都市公園の移動等円滑化整備ガイドライン の主な改訂方針について(更新版)

ガイドライン改訂に向けた検討課題と改訂の方向性(案)①

3.(3)便所全般のバリアフリー水準の底上げ①

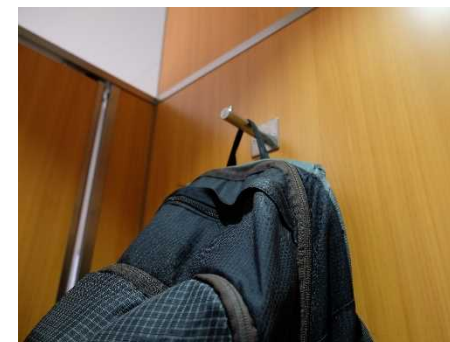
- バリアフリースイートイレ以外においても、以下のような課題が指摘されている。
 - 便所の出入口、便所内の床面の段がある。
 - 腰掛便座及び手すり付きの便房がない。
 - 便房内に荷物を置いたり掛ける場所がない。
 - 一般便房内における車椅子利用者用のトイレや乳幼児用設備の設置状況がトイレの出入口に表示されていない。
- バリアフリースイートイレの利用集中緩和や、高齢者・障害者等にとどまらない全ての方に対する利便性向上の観点から、便所全般や一般便房におけるバリアフリー水準の底上げが必要。
- 現行ガイドラインは、一般便房等のバリアフリー化に関する記述が最低限のものとなっており、記載の充実が必要。

床面に段差があり、腰掛便座ではない

荷物を置いたり、掛ける場所が必要

- ① 一般便房等を高齢者・障害者等が使用することを念頭に、円滑に使用することができるよう「便所全般の基準」の記載を充実
- ② 高齢者・障害者等を含む全ての方に対する利便性向上の観点から、「便所全般の基準」の記載を充実

現行ガイドライン掲載の「簡易型多機能便房の例」

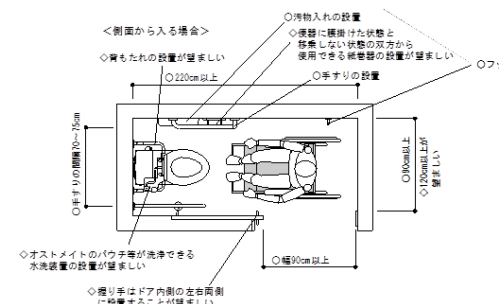
- 現行ガイドラインでは、小規模公園で「多機能便房」の設置が困難でやむを得ない場合に限り、「簡易型多機能便房」で代替可と規定。
- 現行ガイドラインの「簡易型多機能便房」の広さは、「車椅子利用者用簡易型便房」の広さが見直されている公共交通等の他分野のガイドラインと比べて狭い。
- 簡易型オストメイト用設備は、装具の交換ができないなど、通常のオストメイト用設備よりも制約が大きい。
- 「簡易型多機能便房」は、バリアフリーの観点から必ずしも十分な措置とはいえないことから、規定自体の見直しが必要。

- ①現行ガイドラインの「(3)2)簡易型多機能便房」の項目は削除
- ②既存トイレの改修などトイレのバリアフリー化を図る上で制約がある場合において、最低限確保すべき面積・設備等をバリアフリートイレのガイドラインの中で記載

④ 広さ

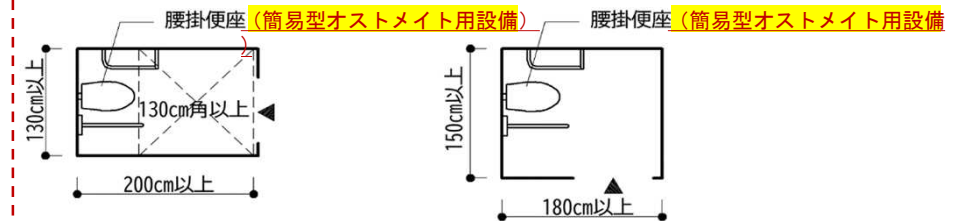
②制約条件がある場合における最低限の面積基準として、公共交通等の他分野のガイドラインの「車椅子利用者用簡易型便房」と同様の広さの確保を位置付け

○改修時などで、面積や構造等の制約により、やむを得ず内法200cm以上×200cm以上を確保できない場合においては、正面から入る場合は有効奥行き200cm以上、有効幅130cm以上のスペースと有効幅80cm以上の出入口、側面から入る場合は有効奥行き180cm以上、有効幅150cm以上のスペースと有効幅80cm以上の出入口を確保すること。

多様な利用者を移動の際に発生する
ニーズに基づいて整理したイメージ図

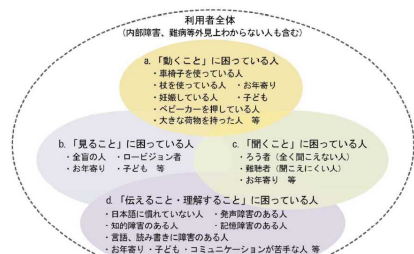
参照資料を最新の
ものに差し替え

高齢者・障害者等の
困りごとをわかりやす
く整理した図を追加
